美特鋁質有限公司
MIDI ALUMINIUM FABRICATOR LTD

IMPROVE QUALITY REQUEST 提高優質要求

DATE 發出日期: 29-1-18	IQR No 編號: 平台	PR No 編號:
JOB No. 項目編號: J-835	WORK PLACE 地盤: TKO-66-D2	ATTACHMENT 附件: Y 有 / N 無
PROBLEM RAISED BY 問題源於: <input type="checkbox"/> INTERNAL 內部 <input type="checkbox"/> OPERATION 製程 <input type="checkbox"/> VENDOR 供應商 <input type="checkbox"/> OTHER 其他		
TYPE OF REQUEST 要求之類別: <input type="checkbox"/> IMPROVE QUALITY 提高質量 <input type="checkbox"/> REFILL MATERIAL REQUEST 補料要求		
PRIORITY 急切性: <input type="checkbox"/> ACTIONS AFTER DECISION HAS MADE 決定後才行動 <input type="checkbox"/> URGENT 緊急

申請, 平台補救方案用防水片, 角.

J-835. 頁頂部. P2/5

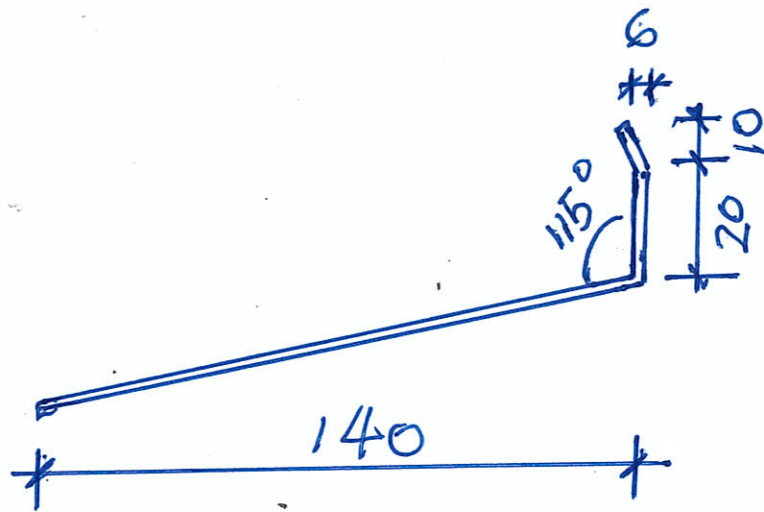
補救用防水鋸角(摺件)加工圖.

- 材料:
1. 用MILL 片.
 2. 厚度 1mm
 3. 長度 1500mm (每支).
 4. 數量 60 件.

J-835 GRILLE 栅格. 总

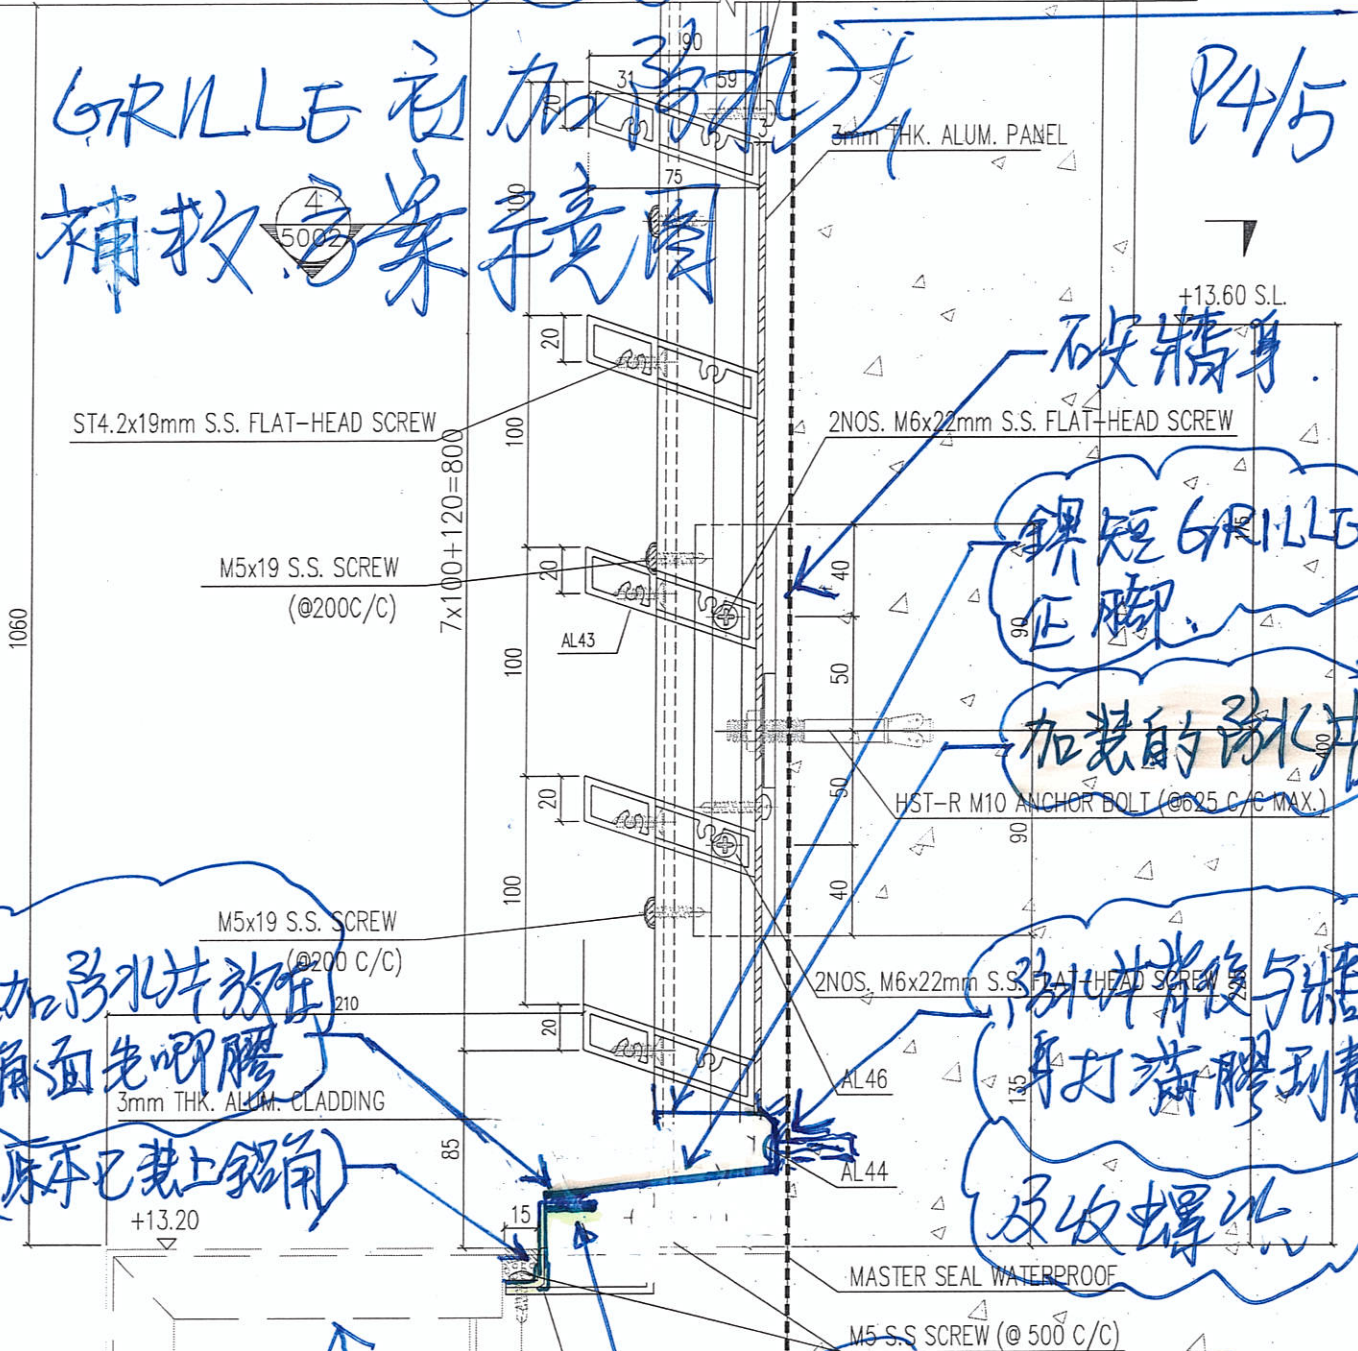
补救用. 防水片. 加工图

- 材料 =
1. 用 MILL 片.
 2. 厚度 1mm.
 3. 长度 1500mm (每支).
 4. 数量 60 件.
